## 改善箇所説明図

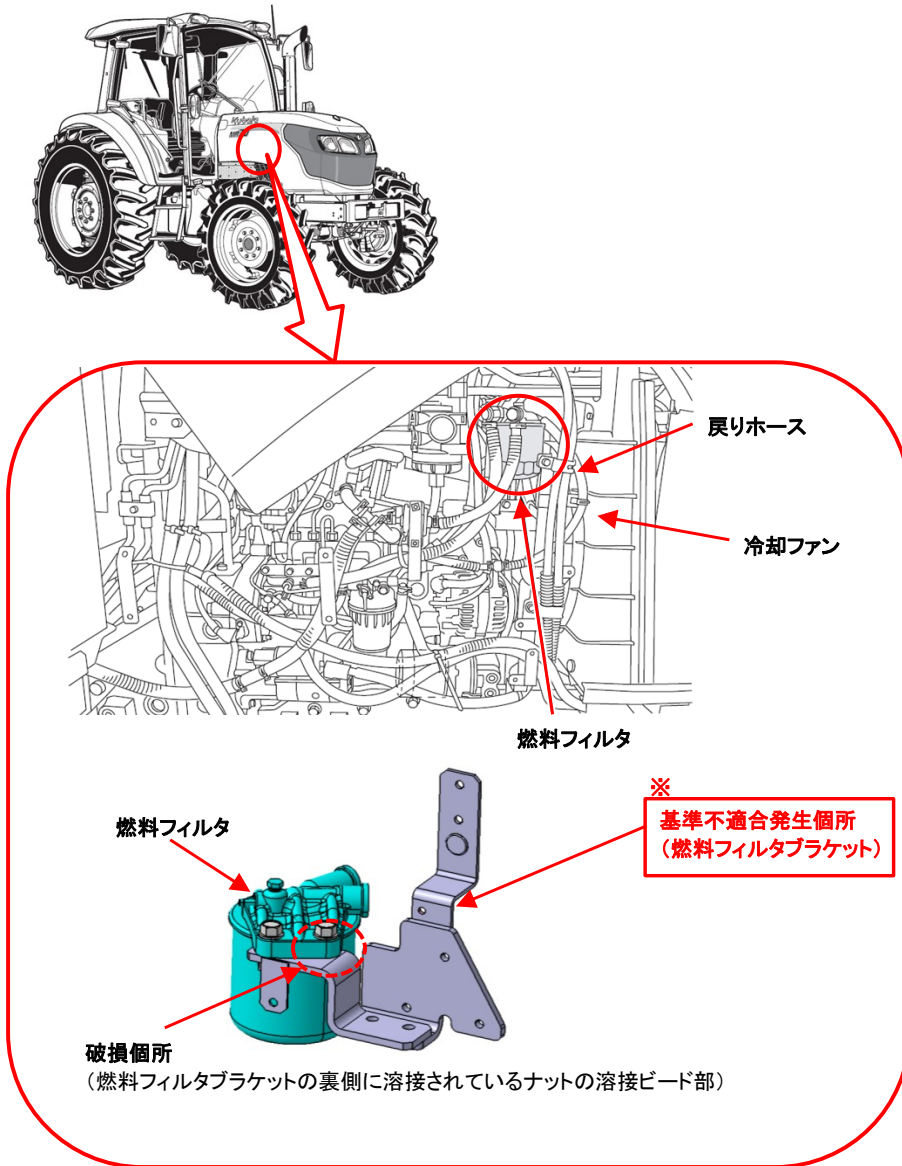
農耕トラクタの燃料フィルタ取付ブラケットにおいて、当該ブラケットの強度が不足しているため、エンジン等の振動により破損することがある。そのため、燃料フィルタから燃料タンクへの戻りホースが冷却ファンに接触して、最悪の場合、戻りホースが損傷し燃料がボンネット内に飛散するおそれがある。

全車両、燃料フィルタ取付ブラケットを対策品に交換する。なお、当該ブラケットが破損しているものは燃料フィルタ及び戻りホースを新品に交換する。
